MEMORANDO
DRPM- 134 -2025

ASUNTO: Expediente DEIA-II-F-018-2025, Informe de Inspección e Informe Técnico de Residencial City View

DIRECCION REGIONAL DE PANAMÁ METROPOLITANA
SECCIÓN DE EVALUACIÓN DE IMPACTO AMBIENTALINFORME TÉCNICO DE INSPECCIÓN TÉCNICA OCULAR DRPM-SEIA-No.
002-2025

INFORME DE TÉCNICO DE EVALUACIÓN DRPM-SEIA-No. 004-2025

Gráfico mínimo, promedio y máximo de elevaciones con 34, 68 y 93 metros con respecto a las viviendas

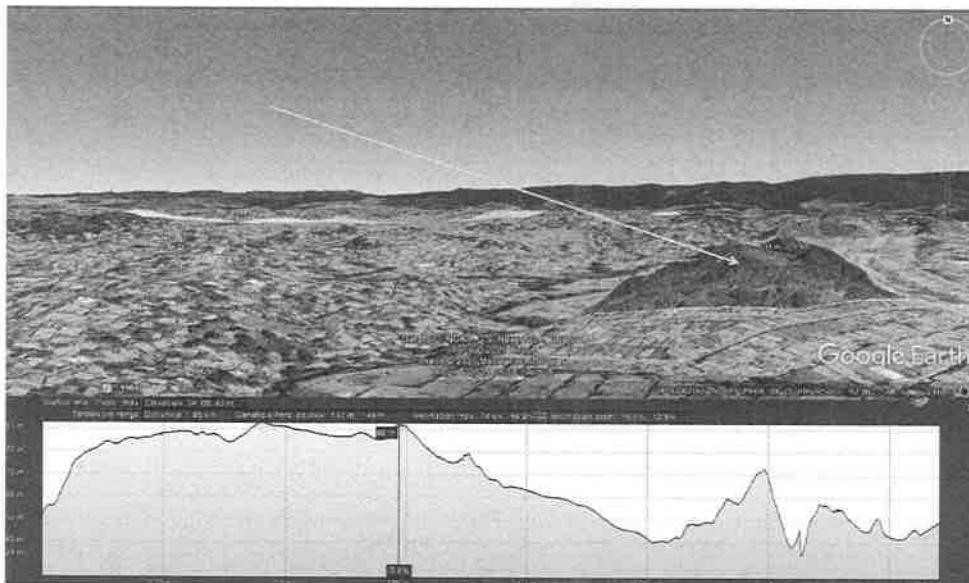
Se trata de un punto alto como se mencionó anteriormente con respecto a las urbanizaciones que lo colindan, en donde se aprecian elevaciones considerables que requieren de medidas estrictas de estabilización y contención de taludes, además de evitar riesgos durante la construcción tales como: desprendimientos de materiales, tierras, o rocas o derrumbamiento del terreno a viviendas colindantes.
